DETERMINAZIONE DEL DIRIGENTE SERVIZIO VIA/VINCA 3 ottobre 2024, n. 514

[ID VIP 8351] - Parco agrovoltaico "Builli" della potenza nominale pari a 14,25 MW e delle relative opere di connessione alla RTN, da realizzarsi nel territorio dei Comuni di Nardò (LE), in località Builli, Copertino (LE) e Leverano (LE). Istanza per il rilascio del Provvedimento di VIA statale ex art. 27 del D.lgs. n. 152/2006 e ss.mm.ii.

Proponente: Lecce 2 PV S.r.l.

Relazione tecnica a supporto dell'istruttoria sul progetto
ID_VIP 8351

Figura 2

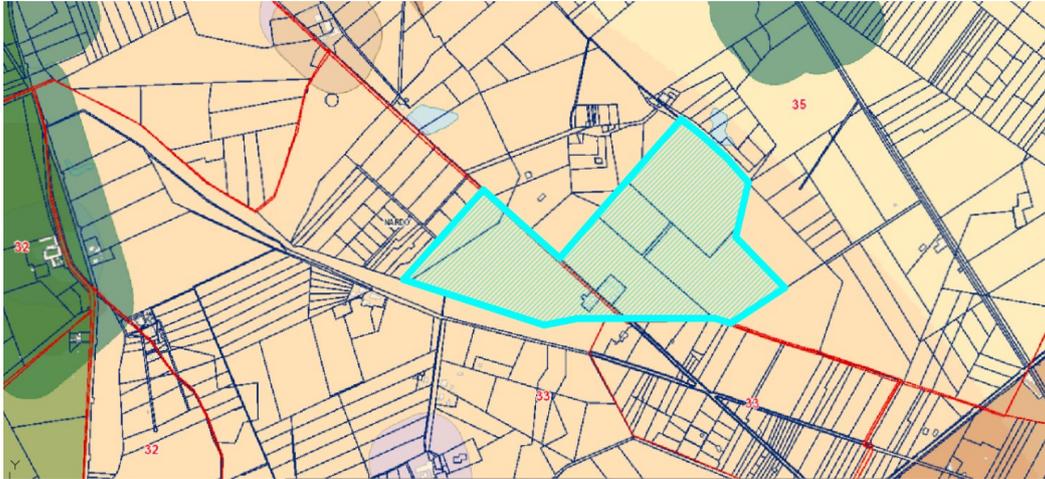
L'area dell'impianto agrovoltaiico **RICADE** in aree ritenute **non idonee** ai sensi del R.R. n. 24 del 2010 poiché è tutta ricompresa entro il **raggio di 4 km del Cono Visivo di Porto Selvaggio**, come indicato nella figura 2.

In tali aree (cfr. **Allegato 1 del R.R. 24/2010**) si considera che: *"la presenza di grandi superfici a pannelli fotovoltaici (...) può produrre un'alterazione significativa dei valori paesaggistici presenti"*. In base all'**Allegato 3** la realizzazione di **FER di tipo F7**: *"altera l'immagine storicizzata che identifica i luoghi in termini di notorietà internazionale e di attrattività turistica introducendo nelle prospettive elementi di disturbo estranei al contesto"*.

L'area dell'impianto BULLI si interpone inoltre entro un **sistema di Masserie**, una delle quali tutelata da Vincolo Architettonico (L. 1089/1939) per cui, in base al RR 24 2010: *"aldilà dell'area di pertinenza del singolo bene è importante valutare l'impatto visivo dell'impianto anche al di fuori dell'area tutelata"*. In tal senso la realizzazione dell'impianto si interpone tra le principali emergenze architettoniche dell'area, alterandone i rapporti consolidati di dominanza sul paesaggio.
